Besluit CHI

Jaarlijkse herziening peilbesluiten 2017 - veenweide

JAARLIJKSE HERZIENING PEILBESLUITEN 2017 VEENWEIDEN

Factsheet 1: gemeente Waterland, Monnickendam

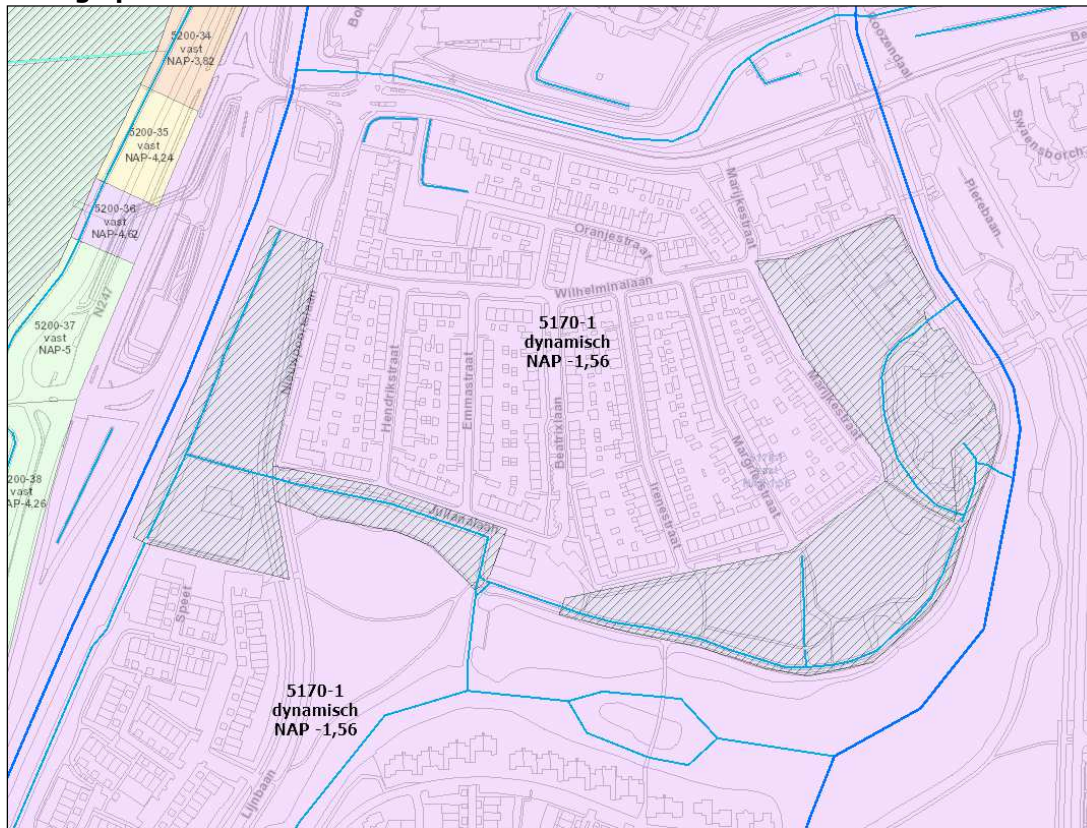
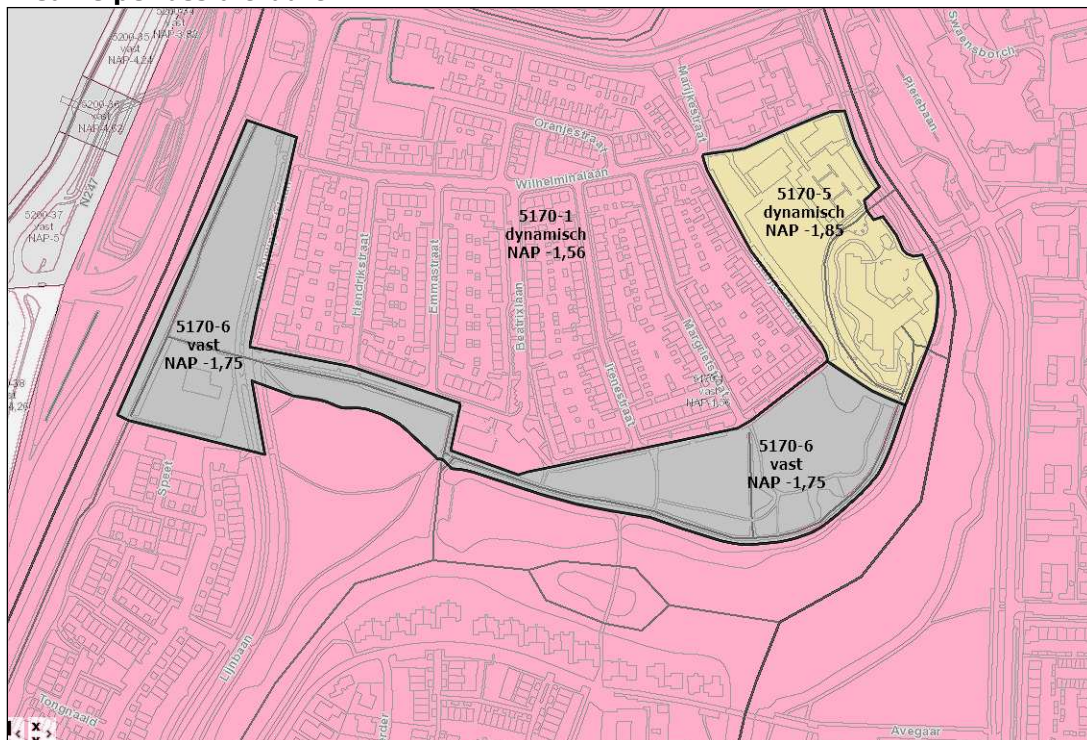
Bijstelling – verandering	
<i>type</i>	<i>omschrijving</i>
Nieuw peilgebied 5170-5	De bestaande peilafwijkingen GPG-OH-1018 en GPG-OH-1017 (deels) met een peil van NAP -1,85 meter worden als peilgebied 5160-5 opgenomen in het peilbesluit met dynamisch peilbeheer en een peil van NAP -1,85 meter.
Nieuw peilgebied 5170-6	De peilafwijking GPG-OH-1017 (deels) en de peilafwijkingen GPG-OH-1016 en GPG-OH-1014 met een peil van NAP -1,75 meter wordt als peilgebied 5160-6 opgenomen in het peilbesluit met een vast peilbeheer. De twee peilgebieden worden aan elkaar gekoppeld waarbij peilgebied 5170-6 middels een stuw overstort in peilgebied 5170-5.

Factsheet 2: Kalverpolder

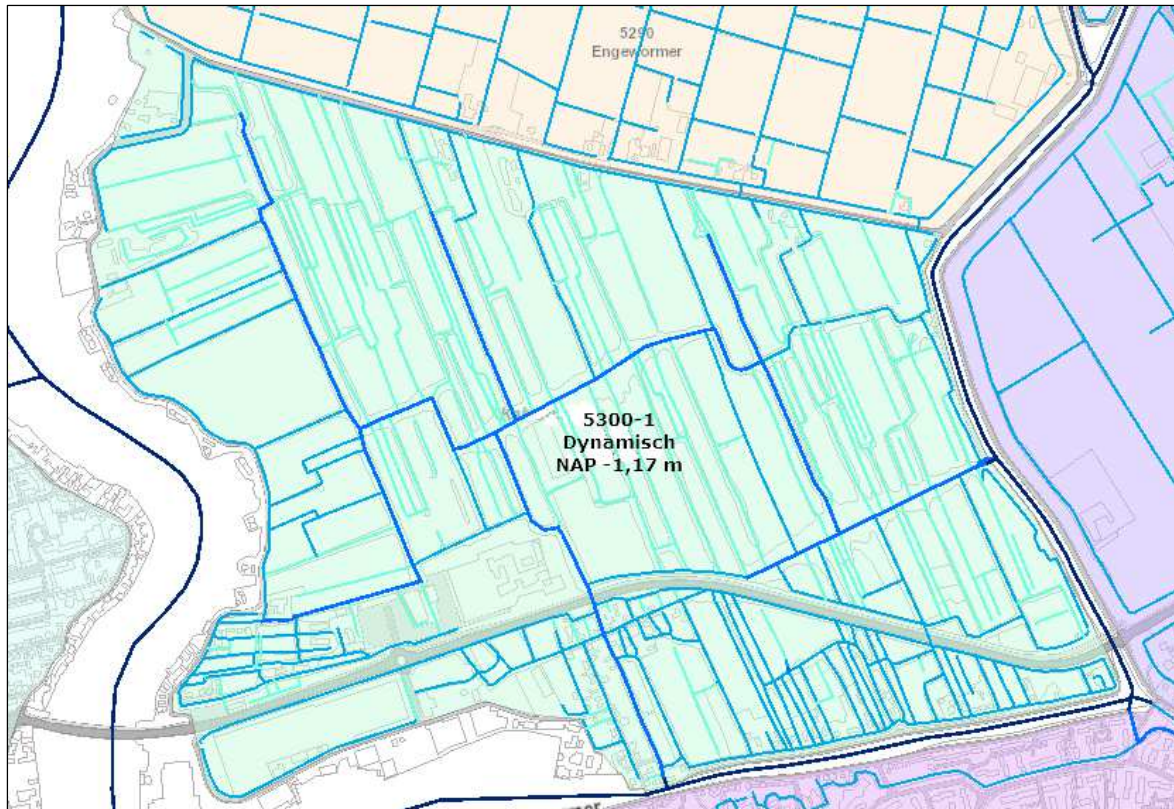
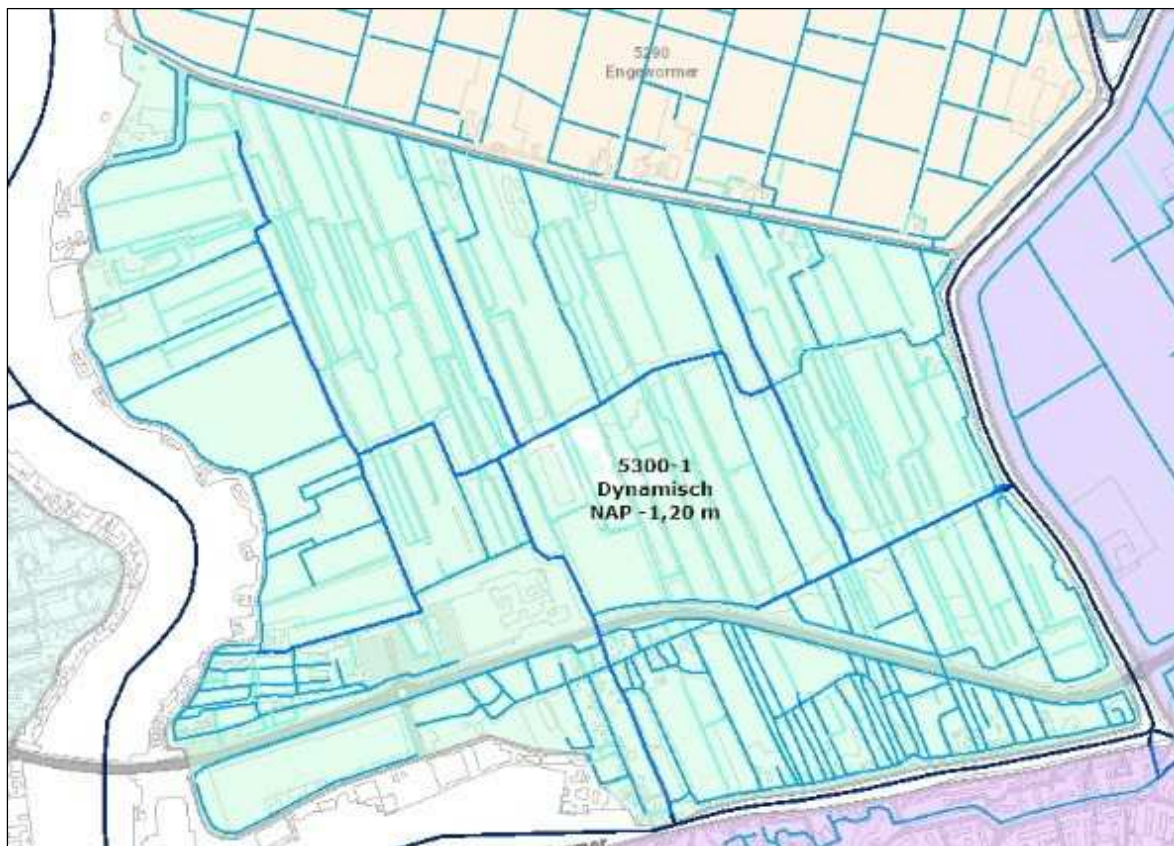
Bijstelling – verandering	
<i>type</i>	<i>omschrijving</i>
Wijziging peil	Het peil in peilgebied 5300-1 blijkt in de praktijk NAP -1,20 m te zijn in plaats van NAP -1,17 m. Dit is gebleken na een peilschaal controle. Het peil wordt aangepast naar NAP -1,20 m.

Factsheet 3: Waterland gemaal Kadoelen

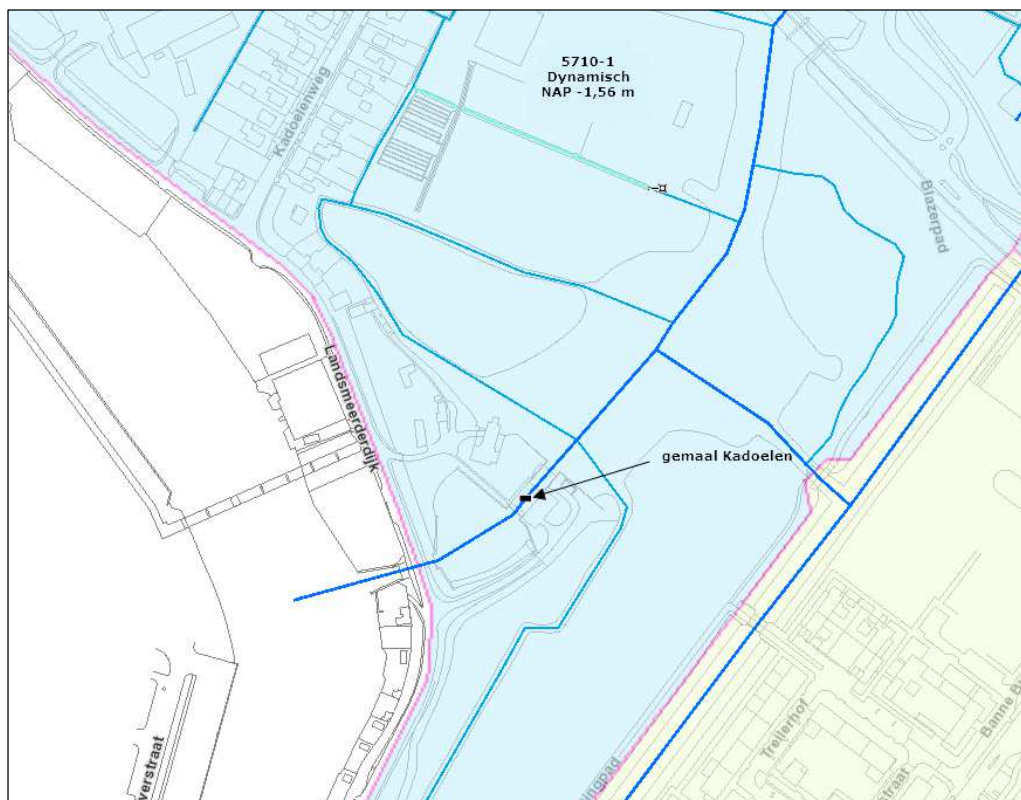
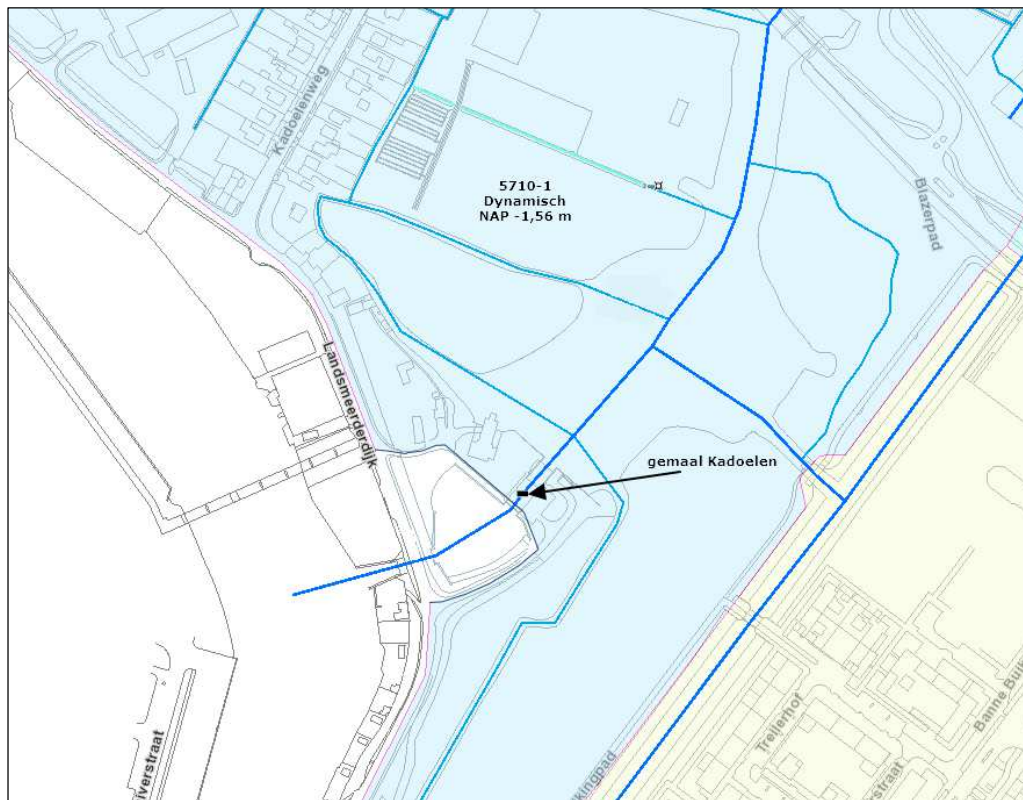
Bijstelling – verandering	
type	omschrijving
Gebiedsgrens van peilgebied 5710-1 aanpassen.	De peilgebiedsgrens is over de Landsmeerderdijk getrokken ter plaatse van het gemaal Kadoelen. De grens ligt echter om de uitstroom van het gemaal.

Factsheet 4: Waterland, Zunderdorp Termietenweg

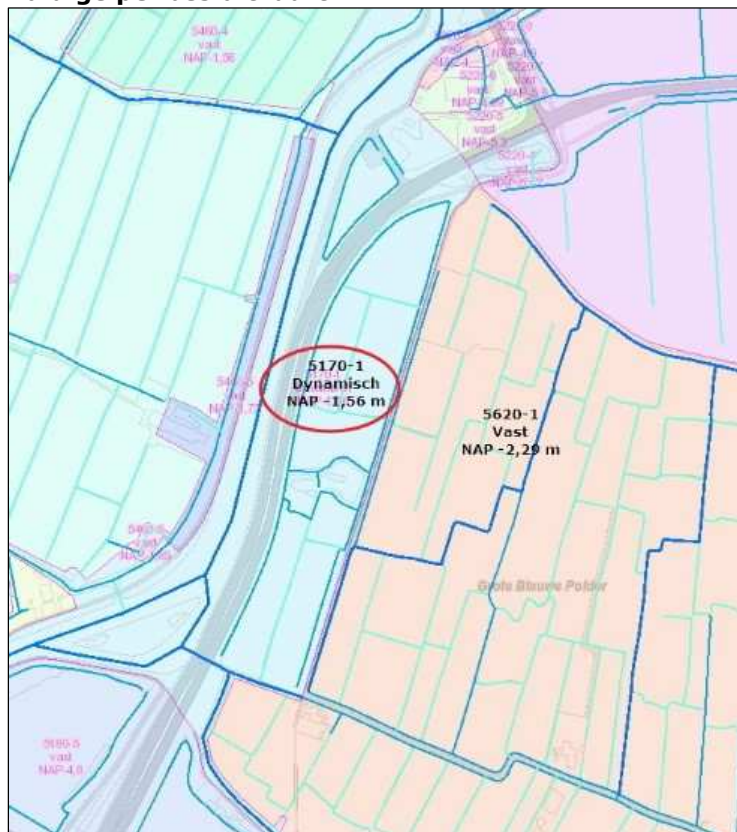
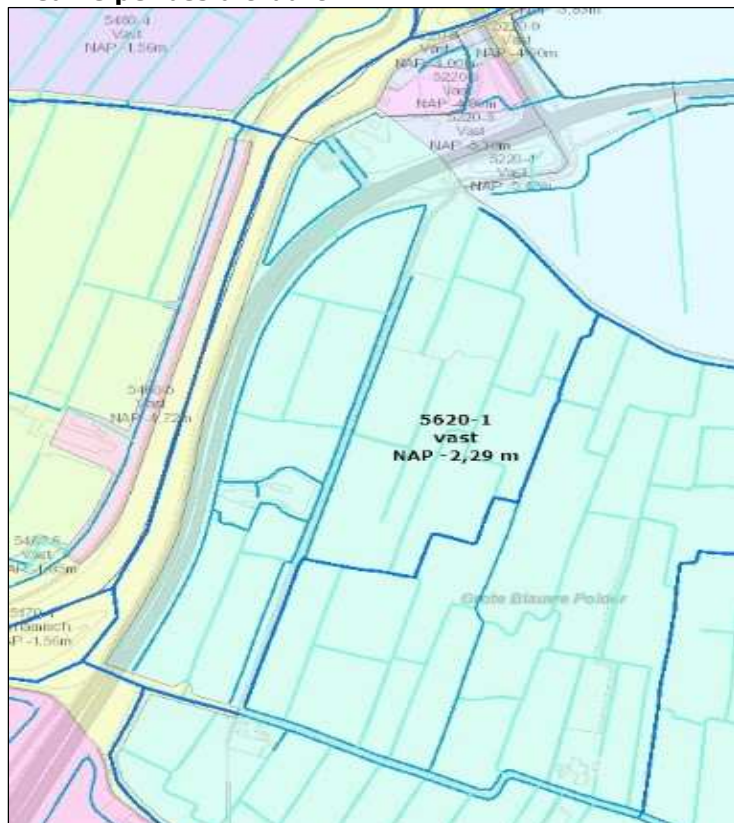
Bijstelling – verandering	
<i>type</i>	<i>omschrijving</i>
Uitbreiding peilgebied 5620-1	Het gebied tussen het Noordhollands Kanaal en de Termietenweg is toegevoegd aan de blokbemaling Zunderdorp (5620-1)
